臺南市政府建造執照及雜項執照簽證
項目抽查復核小組

104 年第一次會議紀錄

104 年 3 月 30 日召開

臨時提案六-7

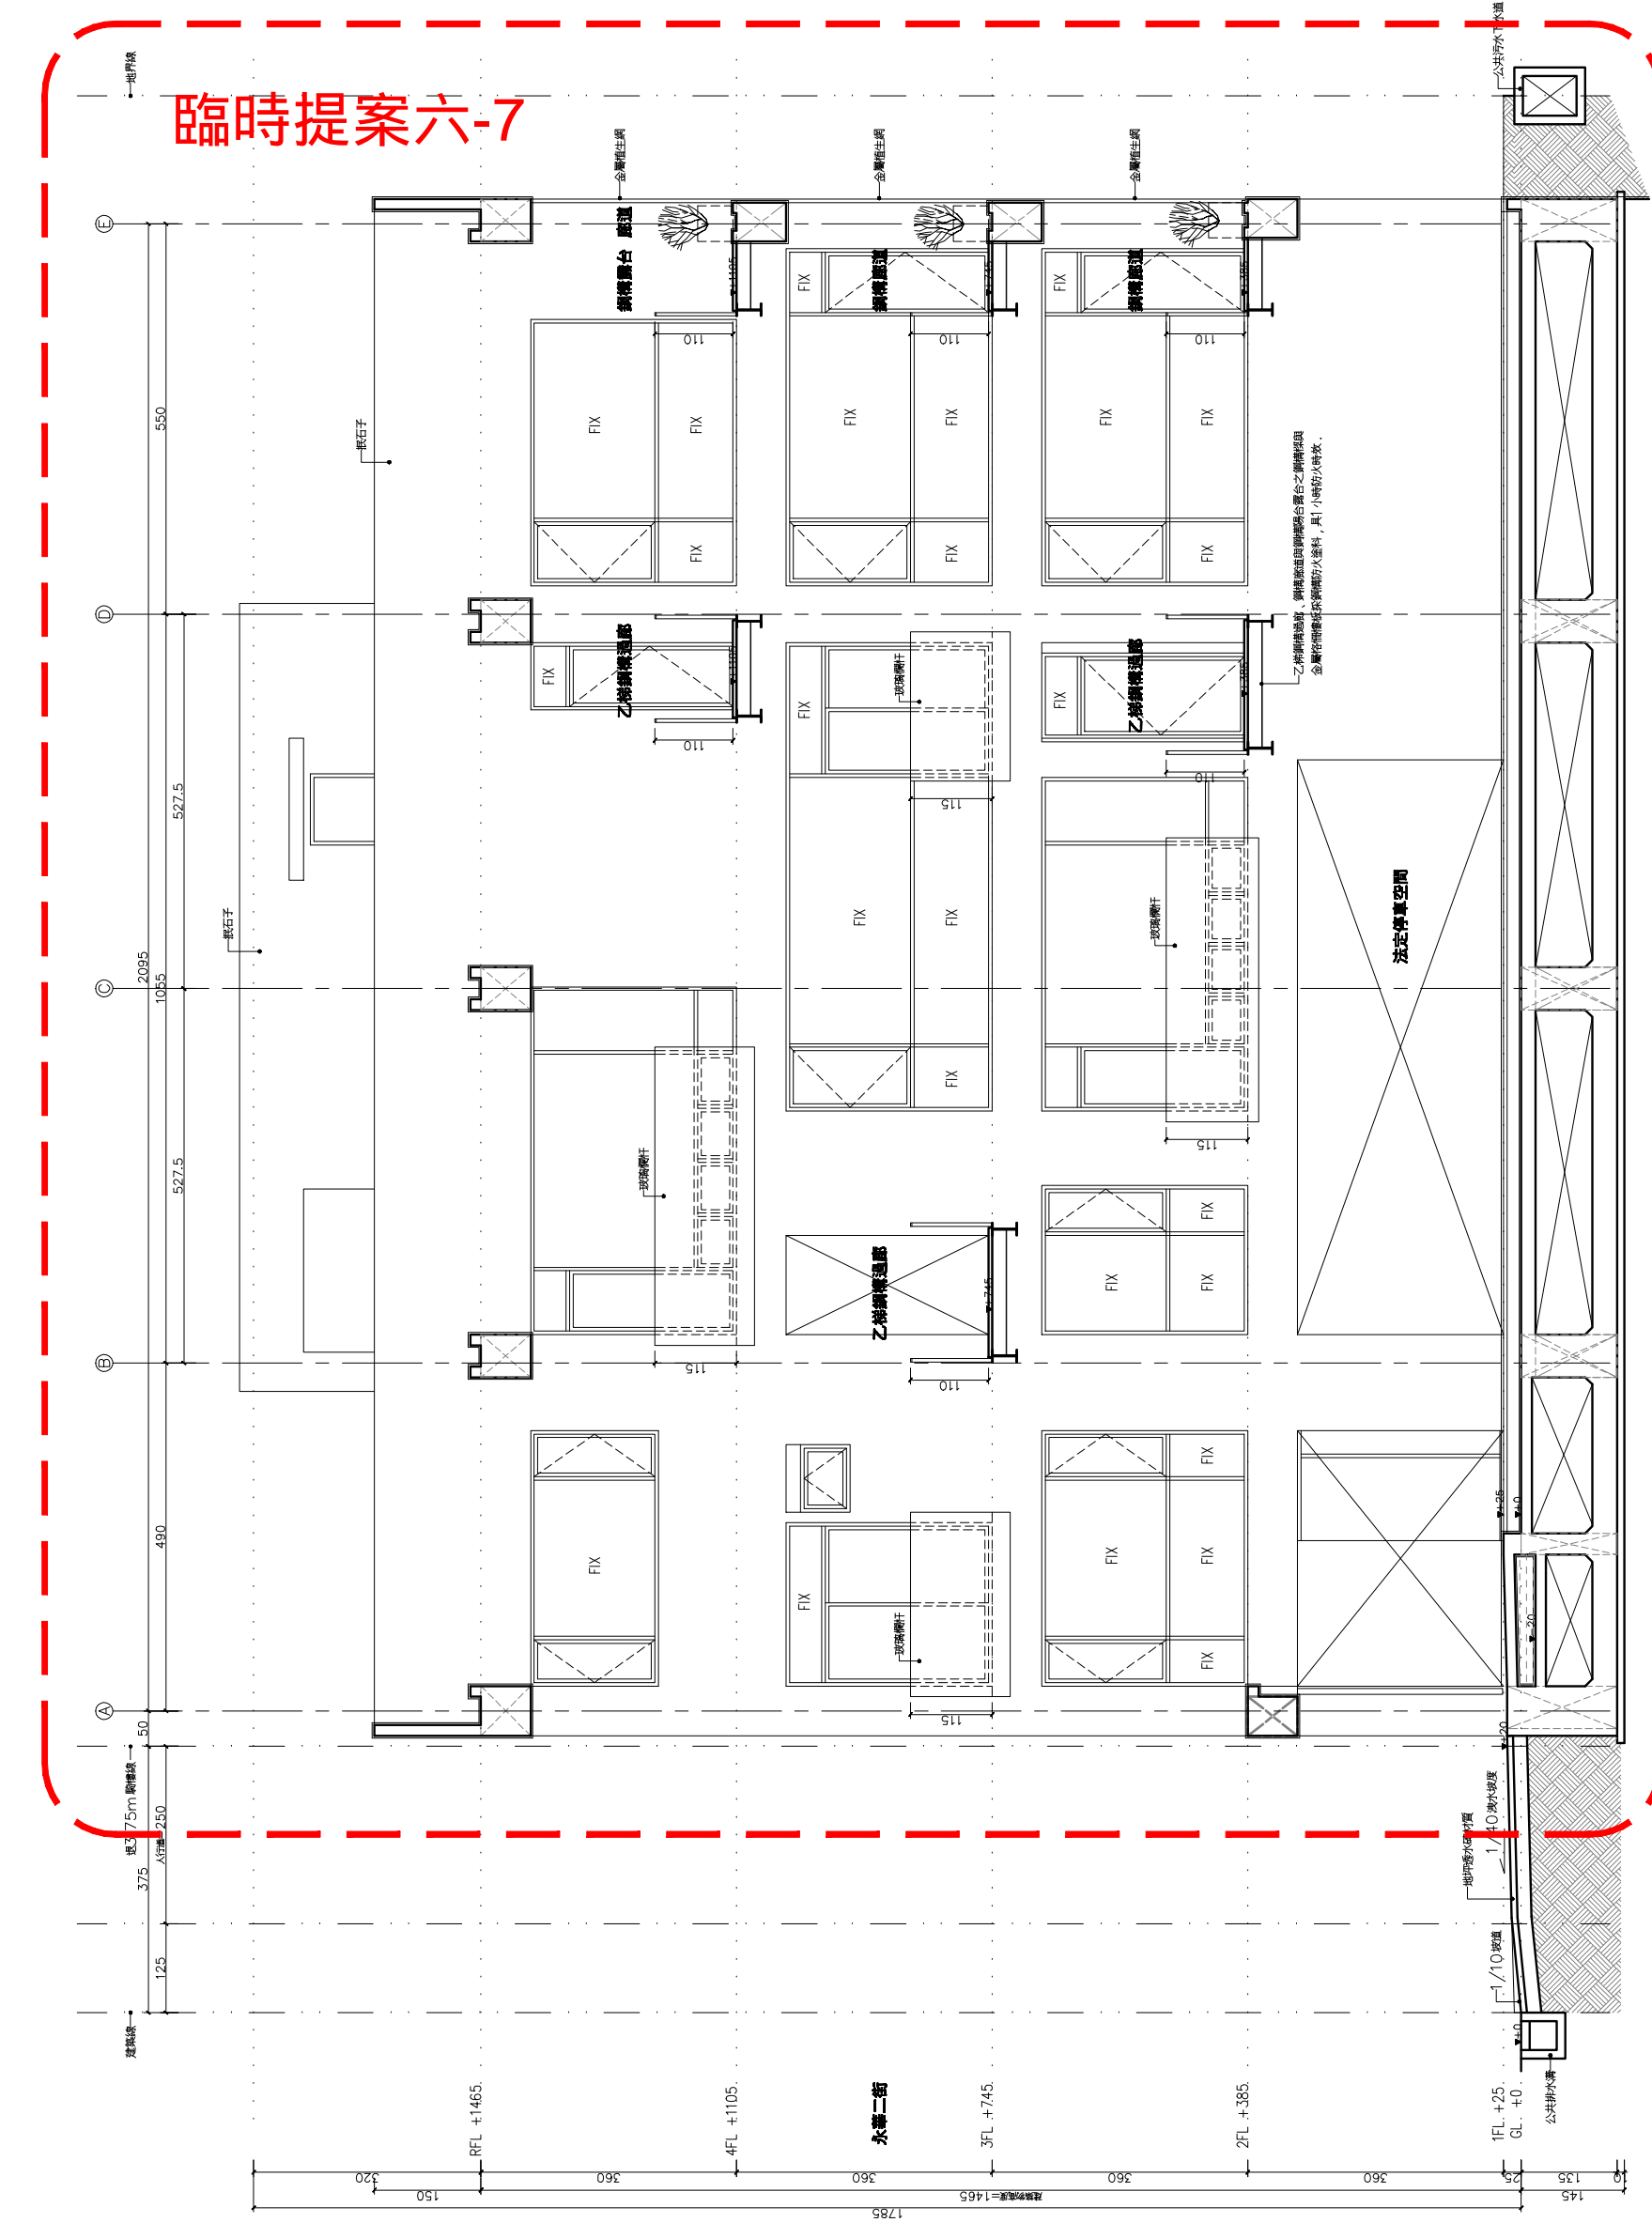
臨時提案六：本案南向垂直綠化庭園區是否認定為採光天井？應如何計算其建築面積與容積樓地板面積？於垂直綠化庭園區內所設置的戶外一般直通樓梯(鋼構乙梯)已具半小時防火時效符合防火構造規定，是否仍須檢討建築技術規則建築設計施工編第 110 條規定？如須檢討，應如何檢討？(提案人：張景堯建築師事務所)

- 二、鋼構乙梯為一般戶外直通樓梯，故鋼構乙梯應無須檢討建築技術規則建築設計施工編第 110 條規定中外牆開口面積與無須加設防火牆之必要；但仍應依建築設計施工編第 110 條規定檢討鋼構乙梯構造之防火時效，距離基地境界線未達 1.5 米範圍內，鋼構乙梯構造應具有一小時以上防火時效；距離基地境界線在 1.5 米以上未達三公尺範圍內，鋼構乙梯構造應具有半小時以上防火時效。上述距離以基地境界線到樓梯扶手外緣作計算。
